Kópavogstún

Breytt deiliskipulag

Umsögn skipulagsdeildar

Dags. 1. nóvember 2024
One 24053112/ khk

Mynd 1: Tillaga að færslu stígs í vestur til að laga stígamót við undirgöng (gular örvar). Svæði A verði stækkað til að hjólandi úr undirgöngum komist á jafnsléttu til að fá stígsýn áður en haldið er um stígamót, beygt eða haldið áfram.

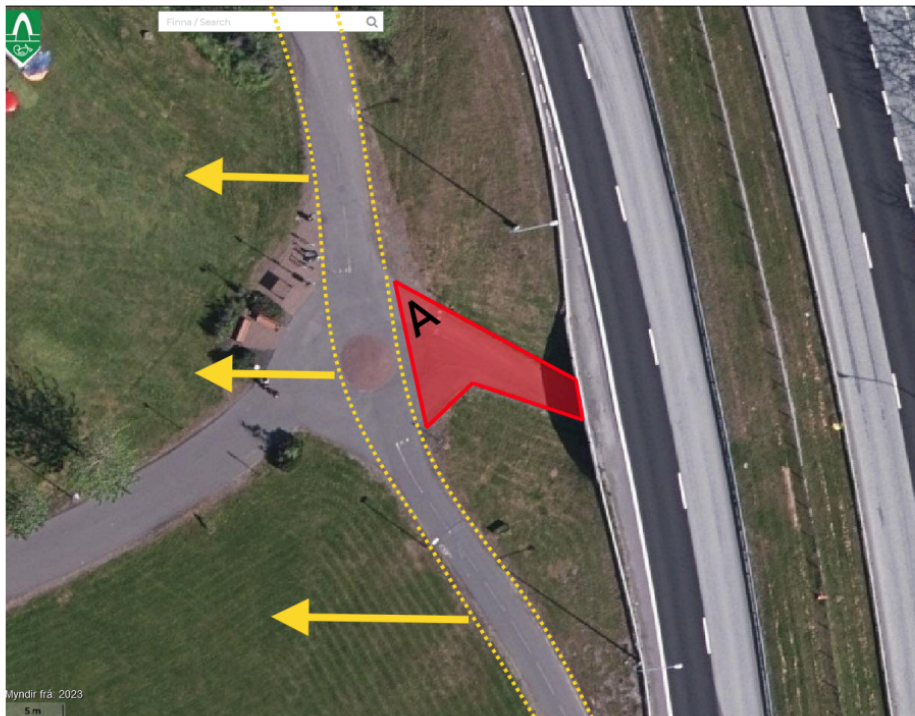
(2) LHM telur betra væri að að hnika neðsta hluta stígsins í vestur frá stígamótum við Kópavogstún fram yfir stígamótin neðst við undirgöng í botni Kópavogs til að skapa öruggari stígamót og draga úr sveigjum á stíg á vandasömum stað neðst í brekkunni við Kópavogstún (mynd 1).

Pláss þarf að vera fyrir umferð upp úr undirgöngum að komast upp á jafnsléttu til að fá almennilega stígsýn í allar áttir á stígamótum áður beygt er eða haldið áfram; ekki má gera ráð fyrir að hjólreiðafólk þurfi að stoppa og svo taka aftur af stað úr brekkunni úr undirgöngunum.

Þá ætti að hafa í huga að fullbúnir stofnstígar úr austurhluta Kópavogs meðfram Fífuhammsvegi og úr Kópavogsdal munu í framtíðinni eiga leið um þessi undirgöng og stígar út á Kársnes og til Garðarbæjar munu tengjast þarna og því þarf að byggja til framtíðar mjög vönduð stígamót þarna.

Umsögn Landssamtaka hjólréiðamanna beinist að nýju deiliskipulagi fyrir göngu- og hjólastíg um Kópavogsháls. En í því deiliskipulagi voru þveranir yfir Kópavogsbraut skoðaðar sérstaklega. Vísað er í umsögn skipulagdeildar dags. 1. nóvember 2024, mál nr.583/2024 í skipulagsgátt, þar sem efnislegum ábendingum er svarað varðandi nýjan göngu og hjólstíg um Kópavogsháls.
